Bergenhuss - gnr 163 - 20 - Mølleneset - felt B1 - Arealplan 62740000 - Planforslag til offentlig ettersyn

FRÅSEGN - BERGEN KOMMUNE - REGULERINGSPLAN FOR BERGENHUS - MØLLENDAL ØST - GNR 163 - 20 M.FL.

- Planforslag Alternativ 1.

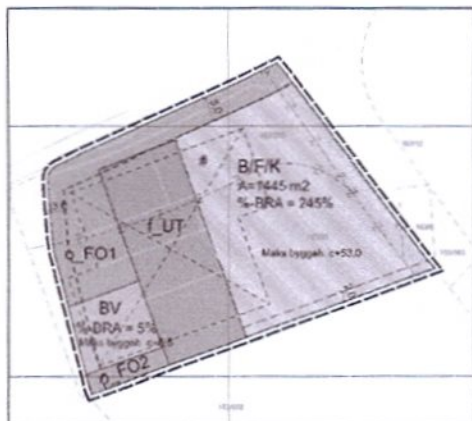
Byggjehøgda – 16 etasjar, 53 m - gjev stort influensområde i Bergensdalen, og alternativ 1 vil dermed ha negativ verknad på og hindre utsikt til ei mengde kulturminne av lokal, regional og nasjonal verdi. Strøkskarakteren rundt planområdet vil verte vesentleg negativt påverka, og alternativ 1 bryt i stor grad med landskapet. Det er i motsett retning ikkje noko i planforslaget som tyder på alternativ 1 vil verte eit framtidig kulturminne som høghus, slik Lars Hilles gate 30 (ark. Aall, Løkeland og Ragde, 1979-82) og Bergen Rådhus (ark. Erling Viksjø, 1953-74) kan seiast å være det. Det er heller ikkje noko i planforslaget sitt alternativ 1 som kan seiast å ha positiv verknad på kulturminneverdiane i eit stort område kring planområdet.

Kronstad hovedgård er høgt og fritt plassert med akser som leier blikket gjennom hagen til naturen. Høgblokka i alternativ 1 er tenkt plassert i midtaksen frå den freda Kronstad Hovedgård, og vil være jamhøg. Høgblokka vil dermed ta i frå hovedgården ein vesentleg kvalitet. Den vil også gjennom storleiken svekke monumentaliteten til hovedgården i stor grad. Jamfør også kommunedelplan Store Lungegårdsvann Søndre del, § 2.3.8. der det heiter: «*Utsikten frå strandpromenaden til Kronstad Hovedgård bør bevaras.*»

Høghuset som vert lagt fram i alternativ 1 vil svekke den visuelt dominerande verknaden av Årstad Skole, og sett frå nord vil høghuset rage like høgt som midt på kyrkjetårnet til Årstad kyrkje.

Alternativ 1 er samla sett i vesentleg konflikt med nasjonale kulturminneverdiar.

Alternativ 1 bryt med kommunedelplan og er i vesentleg konflikt med nasjonale kulturminneinteresser knytt til strøkskarakteren på Årstad/ Møllendalen, Årstad Skole, Kronstad Hovedgård, Årstad kyrkje og Møllendalen Kirkegård. Fylkesrådmannen tilrår motsegn til planforslaget. Motsegnet kan trekkjast dersom byggehøgda vert redusert til å være i tråd med Kommunedelplan Store Lungegårdsvann.

Alternativ 1, utsnitt frå planmateriale. Snitt med høgghus og Byalmenningen til høgre.

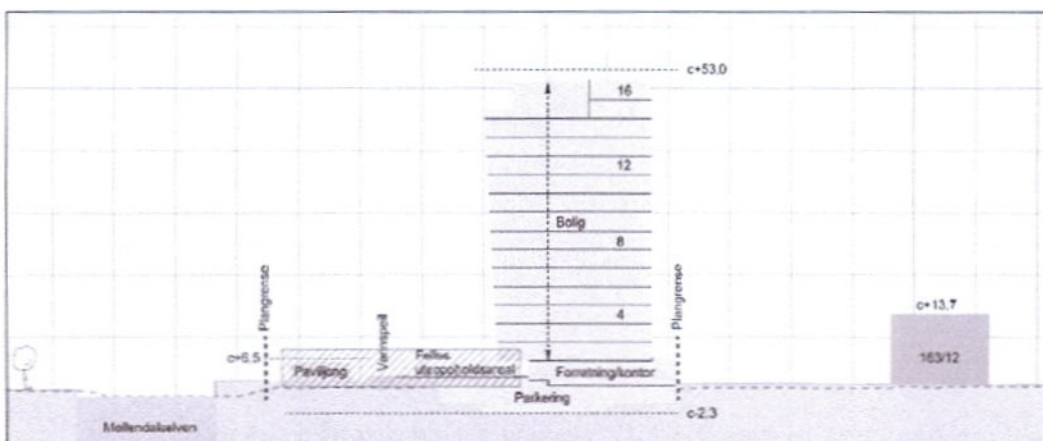
Fylkesrådmannen er sterkt kritisk til planlegging som er i strid med overordna planar. Det aktuelle planområdet er avgrensa til 3daa og utgjer soleis eit lita del av det totale Møllendalsområdet, men verknadene av eit høgghus på over 50m vil ha store konsekvensar for bydelen og område langt utafor avgrensinga av kommundelplanen.

Det foreslåtte høgghuset har en maksimal byggehøyde på 50m (16 etasjer). Dette tilsvarer 32 m over høgaste byggehøyde som er sett i gjeldande reguleringsplan. Forslagsstiller argumenterer

Kommunedelplanen legg opp til ein tett bystruktur med eit hierarki av gaterom og grønstruktur. Etter fylkesrådmannen si vurdering vil eit høghus skape lite attraktive uterom med slagskygge og turbulens på bakkeplan og forrykke skalaen i området vekk frå ei meir menneskeleg målestokk og samspel med landskap og bebyggelsen ikring.
